Roma, lì 26 aprile 2018

Prot. n.0047-18-GEIT-U

Oggetto: ID VIP 3898 Progetto per la realizzazione del "Parco Eolico Gomorretta" della potenza nominale di 45,045 MW – Riunione 19.04.2018 – Osservazioni – **Controdeduzioni Siemens Gamesa Renewable Energy Italia Spa**

TAV 30.2 - Bitti-Chiesa San Giovanni Battista

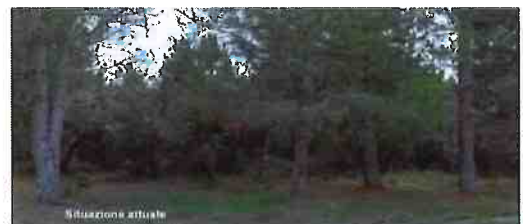
Per quanto riguarda l'osservazione seguente: *"Si segnala inoltre che rispetto alla foto simulazione n.30 basterebbe girare di poco il punto di vista per percepire il parco di Gomoretta."* come di evince dalla tavola 30 indicata e secondo quanto sopra riportato, avendo eseguito una panoramica a 360 gradi non si capisce come potrebbe essere visibile il parco, dati gli alberi presenti:
